Planänderung ERWEITERUNG HEBUNGSFELD

Umgestaltung des Bahnknotens Stuttgart
Ausbau- und Neubaustrecke Stuttgart - Augsburg
Bereich Stuttgart-Wendlingen mit Flughafenanbindung

Grunderwerbsplan
Lageplan km 0,432 ... 0,910

Anlage 9.2
Blatt 1B-E2 von 17

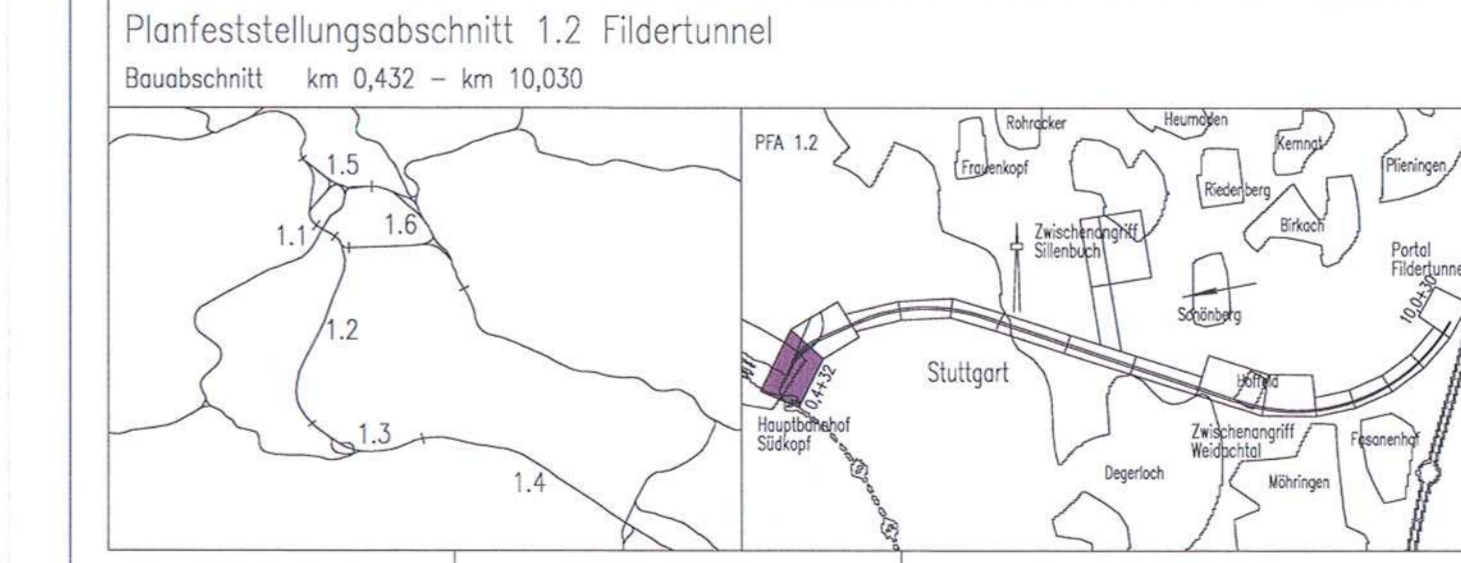
- Änderungsverfahren Erweiterung Hebungsfeld:**
- Grunderwerbs- bzw. Belastungsgrenze
 - zu erwerbende Fläche
 - vorübergehende Inanspruchnahme während der Bauzeit (oberirdisch durch Messeinrichtungen wie Höhenmesspunkte und Schlauchwaagen) (Schräffur im rechten Winkel zum Nordpfeil)
 - dingliche Belastung (für unterirdisches Hebungsfeld und Rückverankerungen) (Schräffur parallel zum Nordpfeil)
 - vorübergehende Inanspruchnahme während der Bauzeit (ggf. durch oberirdische Messeinrichtungen wie Schlauchwaagen) und dingliche Belastung
